CP30-BA/HU 別売部品生産中止のお知らせ

扱	A	日付	2008年3月	件名	サーキットプロテクタ
整理番号	山-849		三菱電機(株) 福山製作所		CP30-BA/HU 別売部品生産中止のお知らせ

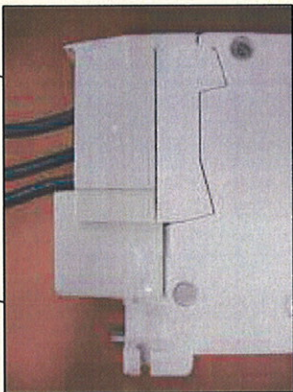
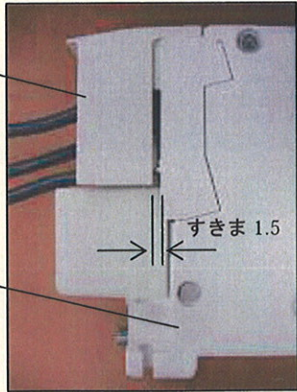
旧製品本体+旧付属端子台用端子カバー	旧製品本体+新付属端子台用端子カバー
旧付属端子台用端子カバー TC-CP-AL/AX TC-CP-AL/AX-CL  旧製品本体	新付属端子台用端子カバー TC-CPA-AL/AX  旧製品本体 すきま 1.5
旧製品本体に新付属端子台用端子カバー(TC-CPA-AL/AX)を装着した場合、左側面においてすきま(1.5mm)がでますが、この状態においてもフィンガープロテクションの保護は満たしており、使用上問題ありません。

ただし、3項の条件下で新付属端子台用端子カバー(TC-CPA-AL/AX)にて、**旧製品本体への対応が可能です。**

※3 端子カバー、裏面配線用端子の新仕様は、旧製品本体には装着できません。
